**Forum mondial de l'harmonisation
des Règlements concernant les véhicules**

Groupe de travail des dispositions générales de sécurité

111^e session

Règlement n° 107 (Véhicules des catégories M₂ et M₃)**Proposition d'amendements au Règlement n° 107
(Véhicules des catégories M₂ et M₃)****Communication de l'expert de l'Allemagne***

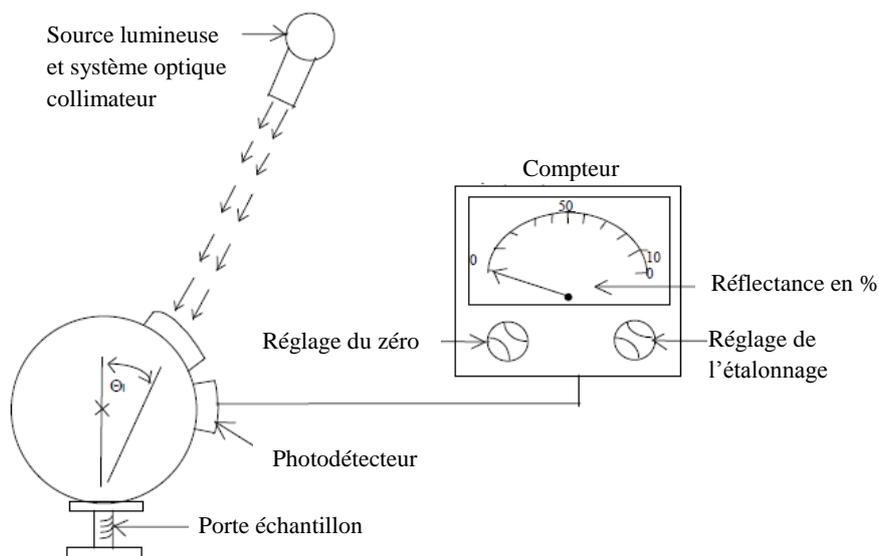
2. Pour déterminer les valeurs de réflectance ρ_1 , ρ_2 et ρ_0 , on utilise une sphère intégrante conformément à la norme CIE 38:1977.

- 2.1 L'angle d'illumination du flux lumineux incident sur l'échantillon Θ_i doit être de $8^\circ \pm 0,5^\circ$.
- 2.2. Le flux lumineux incident sur l'échantillon doit être déterminé à l'aide d'un étalon de réflectance diffuse étalonné par un laboratoire agréé. L'incertitude de mesure étendue doit être inférieure à 3 %.
4. Exemple de sphère intégrante conforme à la norme CIE 38:1977 :
